改善箇所説明図

ファイナルドライブユニット

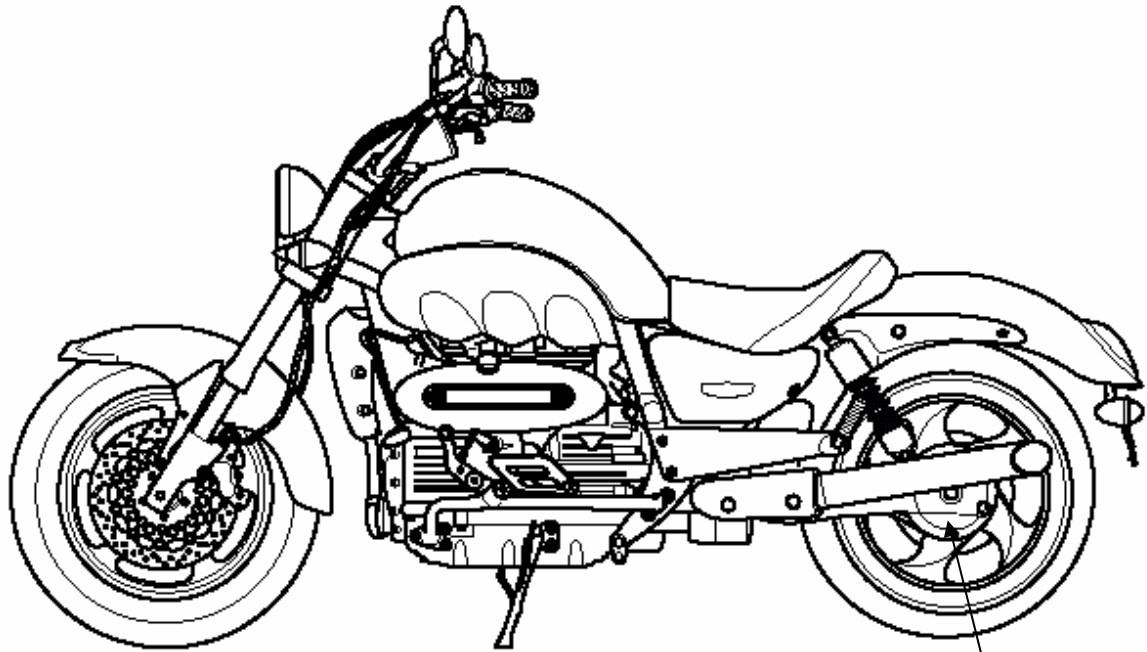
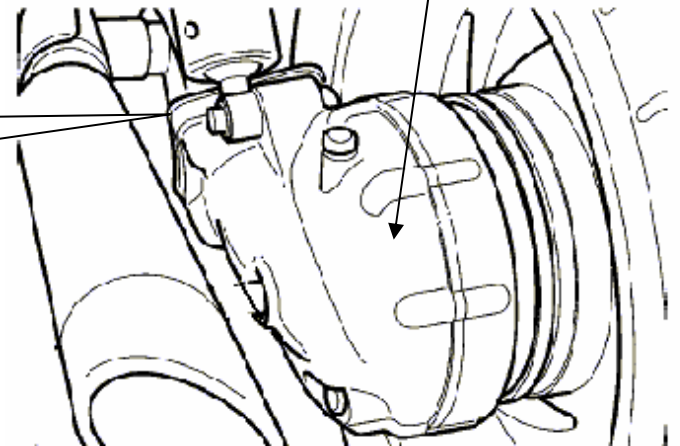
オイル漏れ発生箇所：ファイナルドライブユニットとドライブシャフトケースの間

ファイナルドライブユニットにオイルシールを組み付ける際、緩み防止剤を余分に塗布したため、オイルシールを損傷させることがある。そのためファイナルドライブユニットからオイル漏れが発生し、そのままの状態で使用を続けるとファイナルドライブギアが焼き付き、走行不能に至るおそれがある。

全車両、ファイナルドライブユニット一式を対策品と交換する。

実施済み車両にはファイナルドライブユニット後部に直径 5 mm 程度の黄色のペイントを塗布する。
